電子式電力量計 試験用パルス出力端子 仕様変更のお知らせ

扱	A	日付	平成20年5月	件名	電子式電力量計 試験用パルス出力端子仕様変更のお知らせ
整理番号	山-853		三菱電機(株)福山製作所

試験用パルス出力端子

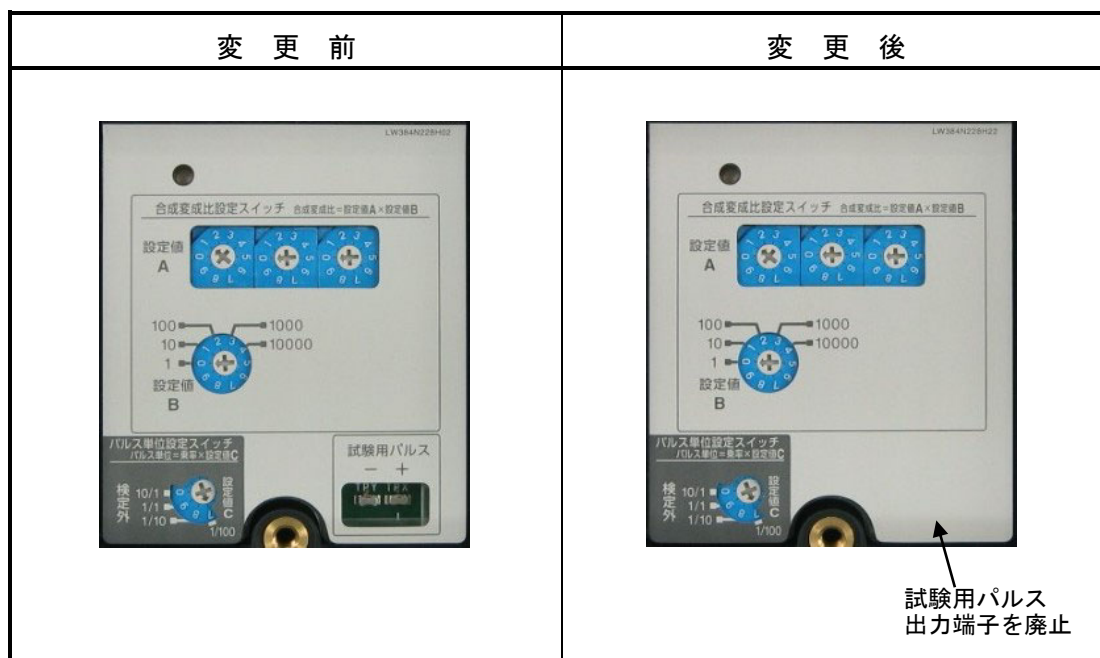
カバー内(前面)にある試験用パルス出力端子を、下図のとおり廃止いたします。なお、背面端子の試験用パルス出力は変更していません。

試験用パルスはカバー内(前面)及び背面端子から同一パルスを出力しているため、カバー内の出力端子を廃止いたします。(試験用パルス出力は、工場での誤差のチェックに使用します)
